PROTOKÓŁ Nr 498
z dnia 27-03-2018

z kontroli przewodów kominowych w budynku

administrowanym przez MZB Sp. z o.o. BOK PODGÓRZE
położonym w Wałbrzychu przy ul. Gluszyckiej nr 39

Głuszycka 39

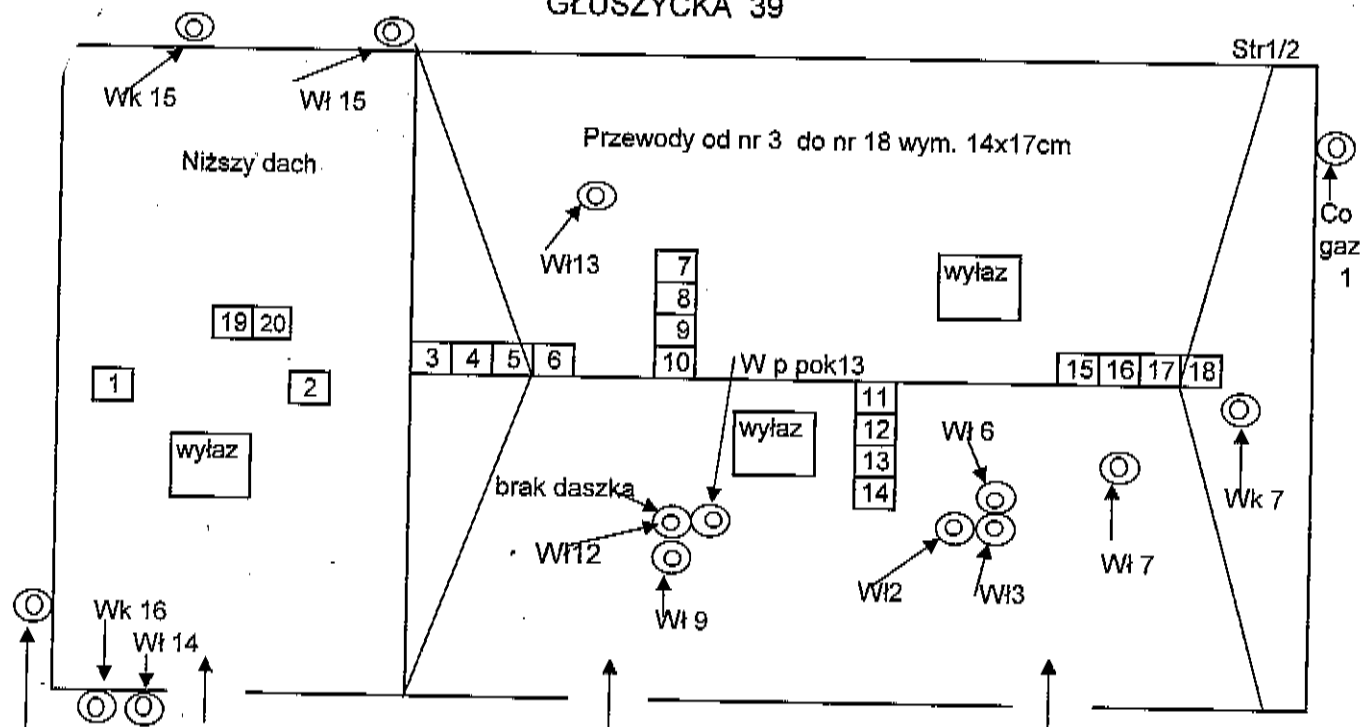
- Mieszk nr 1 Kocioł gazowy (kondens) podłączony do układu zewnętrznego , zbyt mały nawiew w drzwiach łazienki wentylacja łazienki żetowa
- Mieszk nr 2 wykonano nawiew

- Mieszk nr 3 bez uwag
- Mieszk nr 4 i 5 wykonano nawiew o średn 150mm , zamontowano nawiewniki szt 3, okap elektr do odłączenia , wentylator elektryczny w łazience do odłączenia

- Mieszk nr 6 bez uwag
- Mieszk nr 7 bez uwag
- Mieszk nr 8 brak wentylacji w łazience , w Wc wentylator elektr przez ścianę na zewnątrz -odłączyć , okna PCV nie posiadają nawiewników. nieprawidłowy łącznik pieca przenośnego w pokoju - wymienić

- Mieszk nr 9 bez uwag
- mieszk nr 10 bez uwag
- Mieszk nr 12 uszczelnione oknami PCV , jest nawiew z zewnątrz o średn
- Mieszk nr 13 wykonano nawiew , zamontowano nawiewniki szt 2 , okap elektr wyprowadzony nieprawidłowo przez ścianę- odłączyć,

- Mieszk nr 14 wykonano nawiew okna PCV nie posiadają nawiewników
- Mieszk nr 15 wykonano nawiew , okna PCV posiadają nawiewniki szt 3
- Mieszk nr 16 wykonano nawiew , zamontowano wkład dla Co , wentylacja z łazienki kratka przez ścianę na korytarz - nieprawidłowa

- Mieszk nr 17 wykonano nawiew w dniu kontroli zaklejony , okna PCV nie posiadają nawiewników, okap elektr przez ścianę na zewnątrz odłączyć brak wentylacji wywiewnej w łazience
